INFORME DE HITO DE CONTROL N° 065-2024-OCI/0344-SCC

"EJECUCIÓN DE LA OBRA: MEJORAMIENTO DEL CANAL LOS PATOS DESDE LA AVENIDA BUENOS AIRES HASTA EL RÍO LACRAMARCA EN EL DISTRITO DE CHIMBOTE - PROVINCIA DEL SANTA - DEPARTAMENTO DE ÁNCASH"

HITO DE CONTROL N° 1 - SUSPENSIÓN DEL PLAZO DE EJECUCIÓN DE OBRA N° 1

IMAGEN N° 1

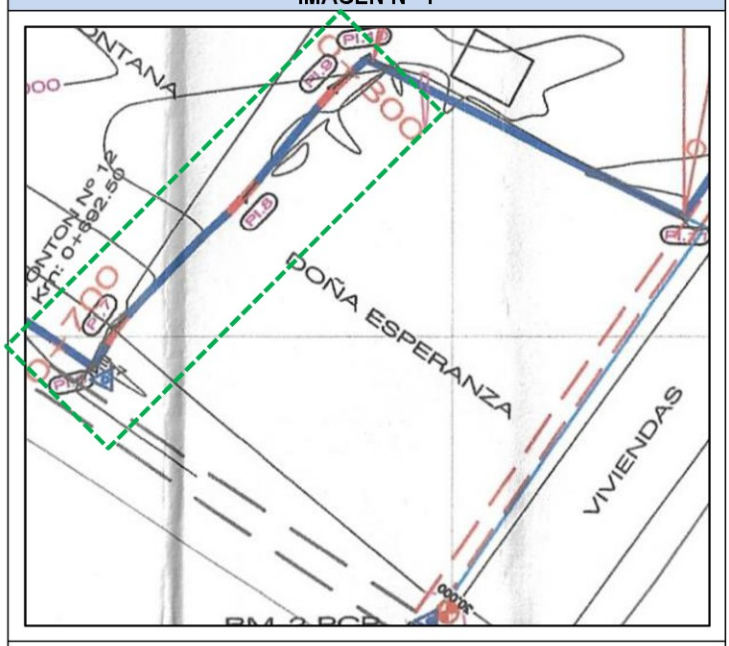
De otro lado, en la inspección física a la obra realizada el 26 de setiembre de 2024, se pudo verificar terrenos que podrían tener inconvenientes de libre disponibilidad, como es el caso de la progresiva 0+700 a 0+800, en el que el canal proyectado (actualmente de tierra) atraviesa parte del local comercial denominado "Dona Esperanza", donde al momento de ejecutarse los trabajos programados, se podría tener desavenencias con el propietario de este local comercial; al respecto se observa las imágenes siguientes:

Se visualiza que el canal proyectado ingresa hacia el local "Doña Esperanza" desde la progresiva 0+700 a 0+800

IMAGEN N° 4

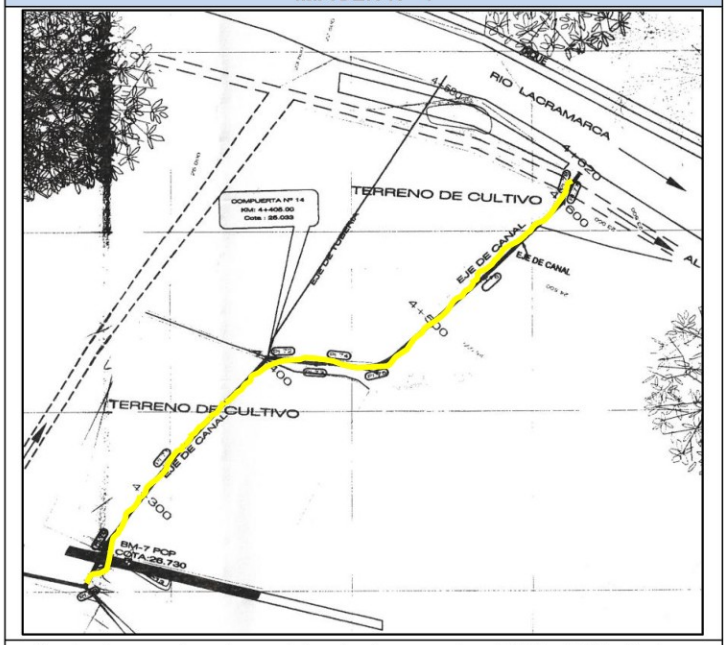
Del mismo modo, en la visita de inspección antes mencionada, se pudo advertir que entre las progresivas 4+240 a 4+620 (fin del proyecto), el canal proyectado (actualmente no existe), atraviesa terrenos de cultivo, que, al no contarse con la libre disponibilidad de las mismas, podría generarse inconvenientes con sus propietarios, lo descrito se muestra a continuación:

Se visualiza que el canal proyectado entre las progresivas 4+240 a 4+620, atraviesa terrenos de cultivo

IMAGEN N° 5	IMAGEN N° 6

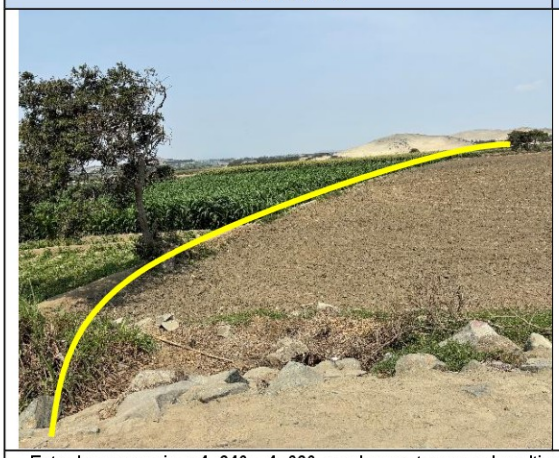
Entre las progresivas 4+240 a 4+620, se observa terrenos de cultivo, donde el canal proyectado recien se conformará con la ejecución de la obra, es decir actulmente no existe.

IMAGEN N° 7
ASPECTOS GENERALES

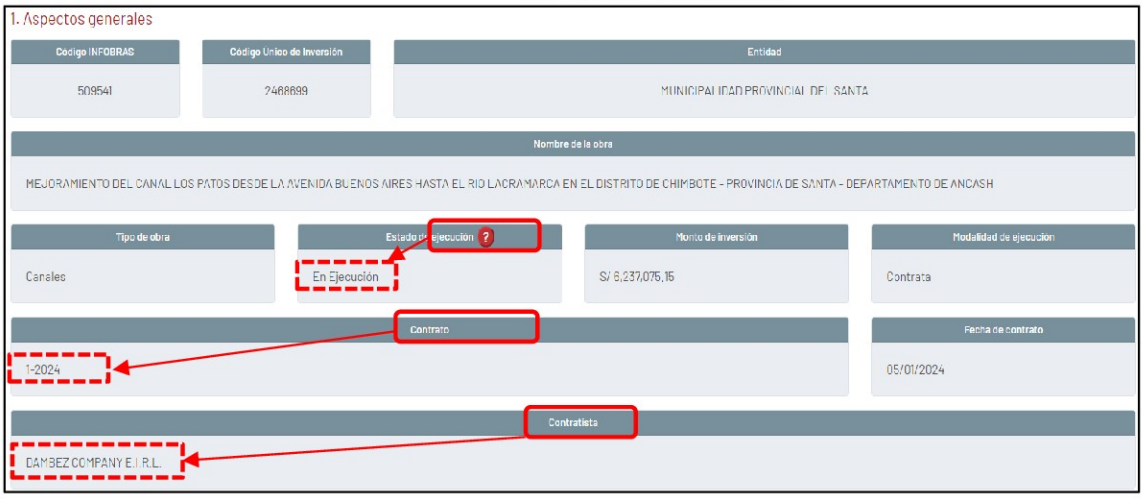
- En el recuadro "Estado de ejecución" se registró En Ejecución, no obstante, la obra actualmente se encuentra suspendida.
- En el recuadro "Contrato" se registró el número de contrato 1-2024, debiendo registrar el número de contrato y siglas: 022-2024-GM-MPS.
- En el recuadro "Contratista" se registró el nombre de Dambez Company E.I.R.L, sin embargo, en el contrato citado se consigna el nombre de Consorcio Ancash.

IMAGEN N° 8
AVANCE Y PLAZO DE EJECUCIÓN

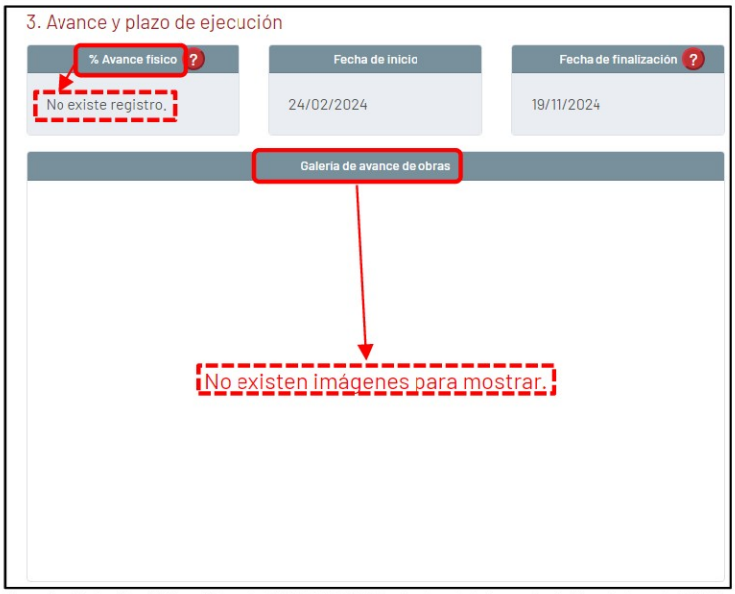
- En el recuadro "% Avance físico" no se ha registrado avance alguno, a pesar que según la última valorización de obra tramitada (marzo de 2024), se tiene un avance de 0,33%.
- En el recuadro "Galería de avance de obras" no se tiene imágenes para mostrar, no obstante, en la última valorización tramitada, se observan fotografías del avance de obra.

IMAGEN N° 9
DATOS BÁSICOS DE LA OBRA

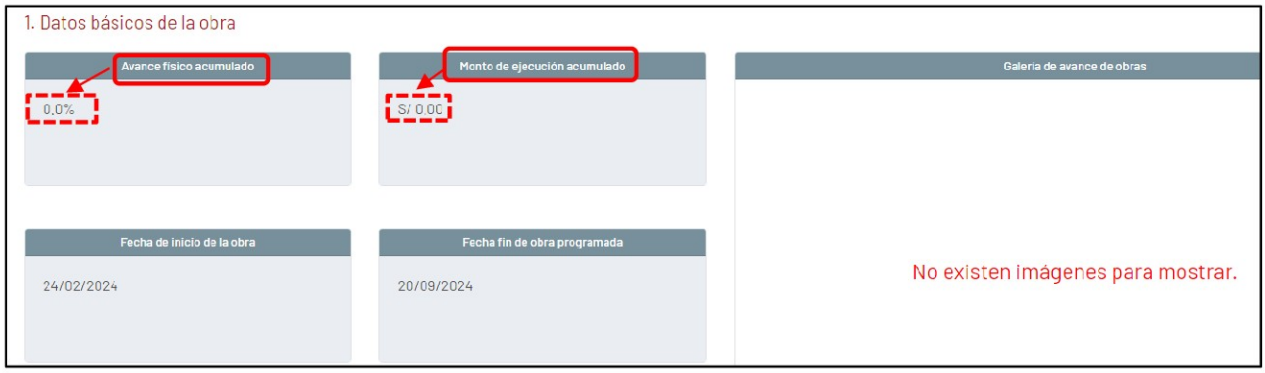
- En el recuadro "Avance físico acumulado" se registra un avance físico acumulado de 0.0%; sin embargo, según última valorización de obra, se tiene un avance físico acumulado de 0,33%.
- En el recuadro "Monto de ejecución acumulado" se registra un monto de ejecución acumulado de S/0.00, no obstante, según última valorización tramitada se en la última valorización tramitada, se tiene un monto de ejecución acumulado de S/20 588,11.
